*MEMORIA VALORADA DE LAS OBRAS DE ADECUACIÓN DEL SOLAR DE CALLE
ENRIQUE DE LABRIT 13, PARA APARCAMIENTO.*

DOCUMENTACIÓN ACLARATORIA.

Juan Antonio Ascunce Izuriaga
Arquitecto

INFORME DE ENSAYO			
Nº Muestra:	2019/6775	F. Informe:	08/11/2019
Albarán:	T-51520	Expediente:	19679
F. Muestra:	07/11/2019		
Solicitante:	3751 CONTENEDORES IRUÑA, S.L.		
Obra:	CONTROL ÁRIDOS RECICLAJE -Arizuri-

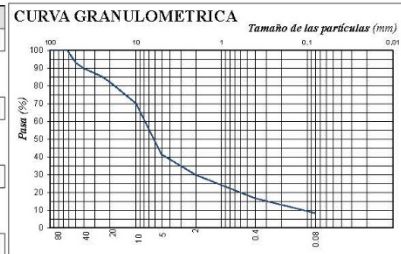
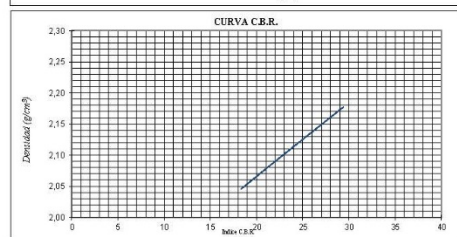
- **Firme proyectado:** *Se propone un firme definitivo en zahorra artificial 0-40 mm o ejecutada con material reciclado. Si se emplea este último, se considera imprescindible especificar las características físico-químicas mínimas que debe cumplir dicho material, para garantizar unas prestaciones similares a las de una zahorra artificial de cantera a la que pretende sustituir. Para ello, en el documento técnico descriptivo que se presente, se indicará que el empleo de áridos reciclados en obra estará condicionado a la presentación de, al menos, la siguiente información:*

- *Documento acreditativo de la procedencia del material que garantice el cumplimiento de las especificaciones establecidas en el PG3.*
 - *Justificación de la idoneidad de sus características para el uso propuesto, apoyada en pliegos, normativas o instrucciones vigentes en materia de construcción de firmes.*

- *Plan de ensayos para el control de puesta en obra del material propuesto según recomendaciones del PG3.*
 -
- **Drenaje superficial:** *en la memoria valorada, se menciona que el reperfilado de la rasante definitiva se realice "en su pendiente natural", mencionando, además, que "aparentemente no presenta desnivel apreciable".*

Se acompaña, no obstante acreditación de ensayos realizados por el laboratorio Labensa lo que refiere al material que se aportó inicialmente para habilitar un acceso y retirar el material de derribo que había en la parcela. Se acredita el cumplimiento del PG3, y así se exigirá al que se utilice sea de reciclado o de cantera.

Observaciones: El material ensayado cumple como SUELO SELECCIONADO según las especificaciones del *PG3, Fiege de prescripciones técnicas generales para obras de carreteras y puentes*
